SERVICE-INFO

Erstatning af strammeruller 531 0069 10 og 531 0071 10 med rulle 531 0250 10

J8S 2.1 D, 2.1 TD

Figur 1: Eksempel på erstatning

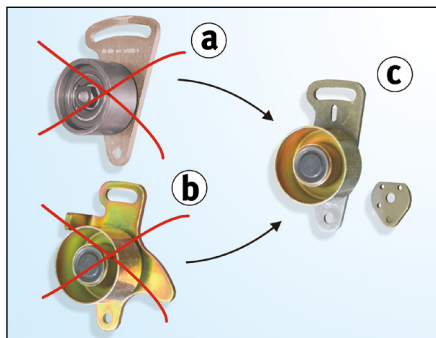
a) Stramnings remskive 531 0071 10

b) Strammerulle 531 0069 10

Begge strammeruller **531 0069 10** og **531 0071 10** leveres ikke mere og er blevet erstattet med strammerulle **531 0250 10** (se figur 1).

c) Stramnings remskive **531 0250 10**

Strammerulle **531 0250 10** består af to enheder:

- strammerulle med holder
- Afstandsplade

Figur 2: Drivsystemets oversigt

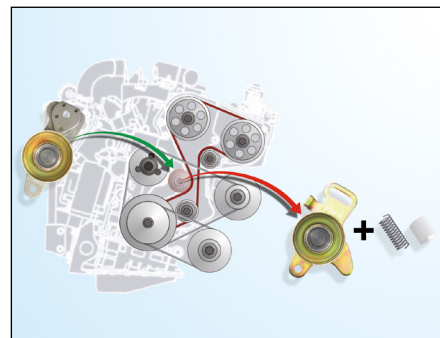
Vejledning for den korrekte installation:

1. Motoren skal indstilles ind i den rigtige position svarende til oplysninger fra fabrikanten
2. Den gamle strammerulle afmonteres (fjeder og beholder vil ikke længere kunne bruges)
3. Den nye strammerulle skal monteres (de gamle skruer kan genbruges)
4. Tandremmen skal strammes vha. designet værktøj
5. Fastgøringsskruer skal spændes i overensstemmelse med oplysninger fra fabrikanten
6. Krumtapakslen skal drejes manuelt ved to drejninger i motordrejningens retning
7. Tandremmens stramning skal tjekkes vha. passende måleapparat; remmens stramning skal evt. korrigeres (trin 4 6 skal gentages)
